PRODUKT P	AVD. 4	GRUPP 43
BETR. Ökad oljenivå i växellåda M47		NR. 97
240		DATUM Maj 1987

Ökad oljemängd ger bättre smörjning!

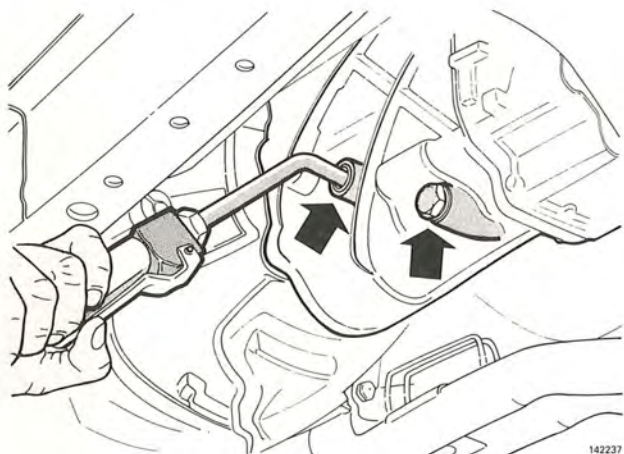
På växellåda M 47 har oljemängden höjts från 1,3 liter till **1,55 liter**, vilket ger bättre marginal till miniminivån.

Ändringen har införts fr o m följande serie-nummer:
